**Forum mondial de l'harmonisation des Règlements
concernant les véhicules****184^e session**

Genève, 22-24 juin 2021

**Accord de 1958 : Examen de projets d'amendements
à des Règlements ONU existants, soumis par le GRPE****Proposition de nouvelle série 07 d'amendements
au Règlement ONU n° 49 (Émissions des moteurs
à allumage par compression et des moteurs
à allumage commandé (GPL et GNC))****Communication du Groupe de travail de la pollution et de l'énergie****

Figure 12

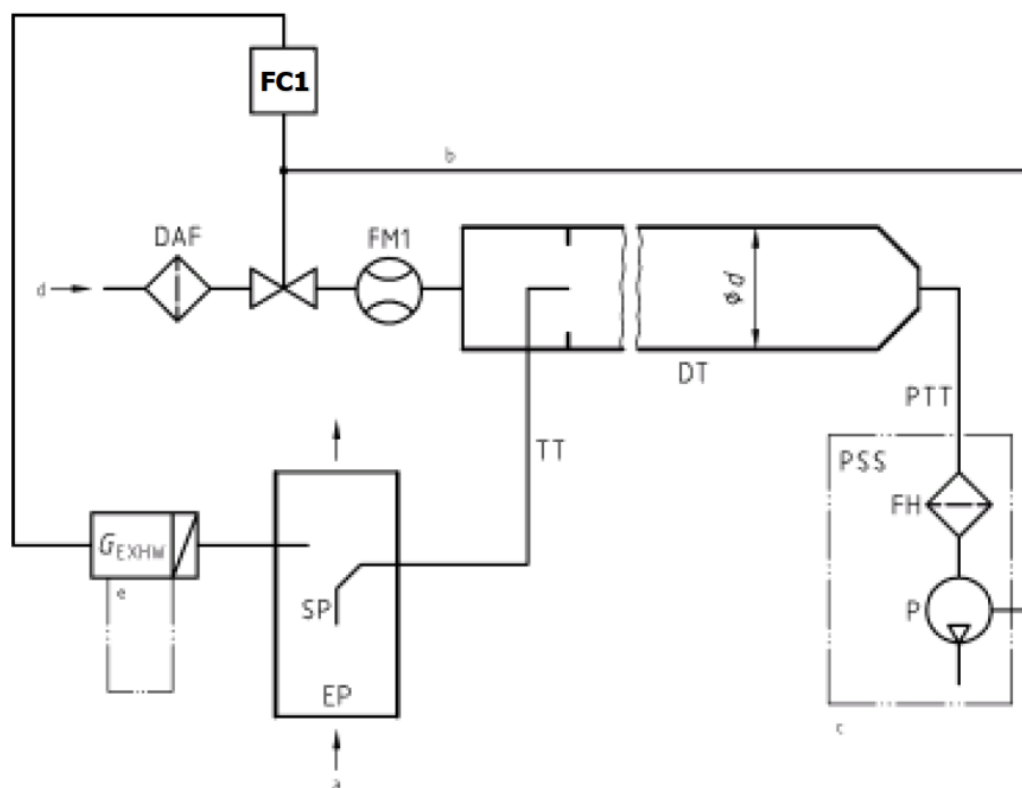
Paragraphe A.2.2.1, lire :

Schéma du système de dilution du flux partiel (type à prélèvement total)

Figure 1

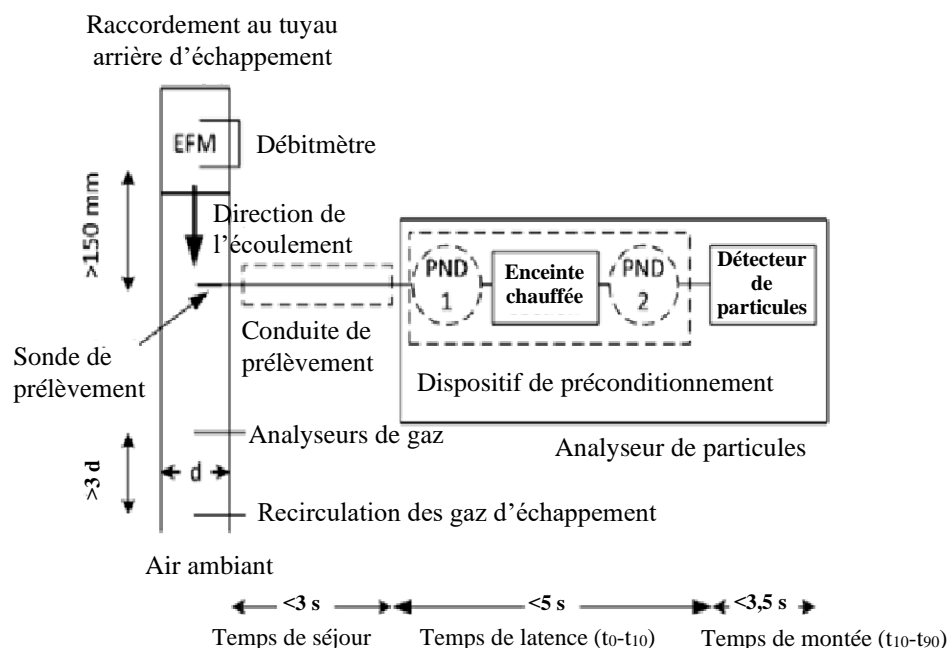
A.2.2.5.1.1 Le compteur de particules doit être composé d'un dispositif de préconditionnement et d'un détecteur de particules (voir fig. 1). Le détecteur de particules peut également préconditionner l'aérosol. La sensibilité de l'analyseur aux chocs, vibrations, vieillissement, variations de température et de pression atmosphérique, interférences électromagnétiques et autres éléments susceptibles d'affecter le fonctionnement du véhicule ou de l'analyseur doit dans la mesure du possible être réduite au minimum et doit être clairement indiquée dans le dossier explicatif fourni par le fabricant de l'instrument. Le compteur de particules doit satisfaire aux dispositions du présent Règlement et aux spécifications du fabricant de l'instrument.

Exemple de configuration d'un compteur de particules
